Modification simplifiée du PLU : la définition du velum proposée est inopérante

Définition du velum dans la modification simplifiée du PLU

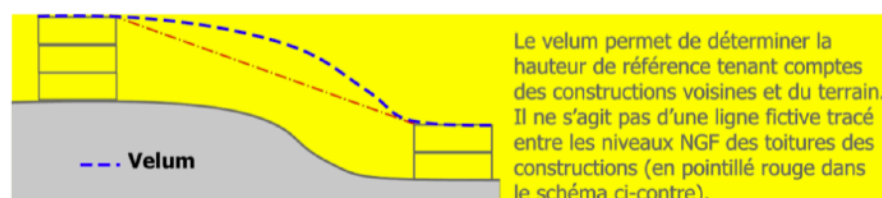
Cette définition repose sur une notion de "ligne globale formée par les constructions voisines". Cette notion n'est définie nulle part dans le nouveau PLU. Ni dans l'usage architectural, contrairement au velum, qui est toujours défini comme une surface, une enveloppe, un voile.... Cette notion pourrait se comprendre s'il s'agissait de constructions alignées en façade d'une rue. **Le schéma illustrant la définition** de la ligne globale **ne montre que deux bâtiments** existants, **vus en coupe**.

Nous demandons que cette définition du velum soit supprimée, et remplacée par celle validée par la justice administrative : « le velum est la surface enveloppe des hauteurs maximales s'appuyant sur les points les plus hauts des faitages des constructions avoisinantes ». Cette formulation est normative, et opérationnelle.

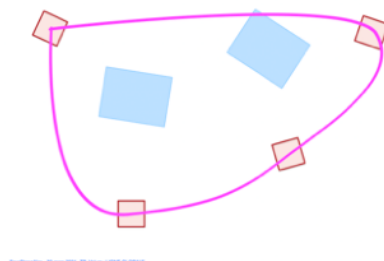
Il faut noter que **cette définition est auto-contradictoire** : elle interdit d'utiliser la ligne pointillée rouge entre les toitures des constructions voisines, car il faudrait pour cela déterminer les cotes NGF des points A et B, ce qu'avait fait l'expert géomètre dans le cas du projet Iroise Promotion. Mais le "gabarit approximatif" en tirets bleus s'appuie sur les mêmes points A et B ! Comment feront les porteurs de projet, ou les services instructeurs, pour positionner ce gabarit s'ils s'interdisent de calculer la cote des points A et B ? Et les cotes du terrain ?

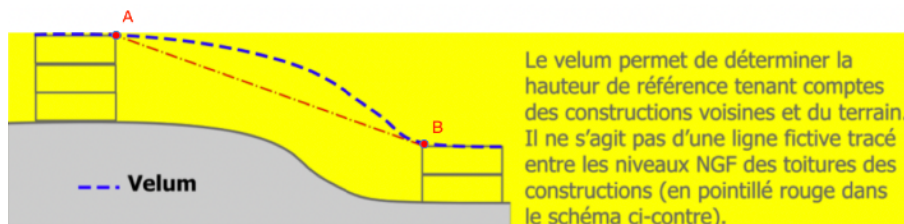
Lors d'une réunion avec les services de l'urbanisme le 9 avril, nous avons proposé une situation fictive mais plus réaliste où **quatre constructions entourent un projet** de deux bâtiments en bleu, et avons demandé si la ligne rose était bien la ligne globale formée par les constructions voisines. Voir ci-dessous le cas proposé :

Nous n'avons pas obtenu de réponse...

Ce qui montre que cette notion de ligne globale n'est pas très claire.

Elle n'est pas non plus opérationnelle : du point de vue de l'architecte, comme du point de vue du géomètre, un volume ne saurait "s'insérer dans" une ligne courbe située dans l'espace. Dans l'exemple ci-dessus, la ligne globale est complètement extérieure à la parcelle à réglementer. Cette ligne ne sera ni au-dessus, ni au-dessous du bâtiment projeté, mais à côté. Elle ne peut donc permettre de juger des hauteurs du bâtiment projeté.

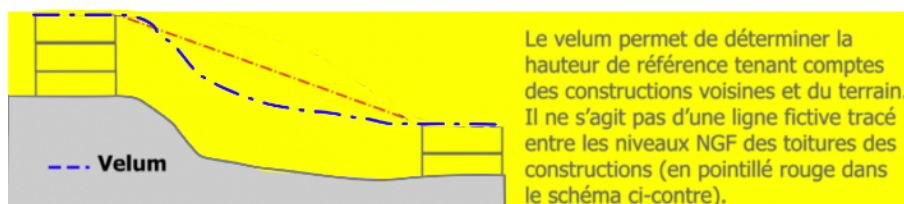
Et surtout, **que signifie pour une "ligne" de "respecter" le terrain** ? Lors de la réunion, nous avons demandé quel serait ce "gabarit respectant le terrain", si le terrain formait un creux au lieu d'une bosse, comme ci-dessous :

Là aussi, nous n'avons pas obtenu de réponse...

Il est vrai que, dans ce cas, le "gabarit approximatif" est très nettement défavorable au porteur de projet !

Aucune méthode n'est définie pour déterminer ce "gabarit approximatif respectant la topographie". S'agit-il de dessiner à main levée un trait pointillé ? **Comment un pétitionnaire fera-t-il pour déterminer si son projet rentre dans ce gabarit approximatif ?**
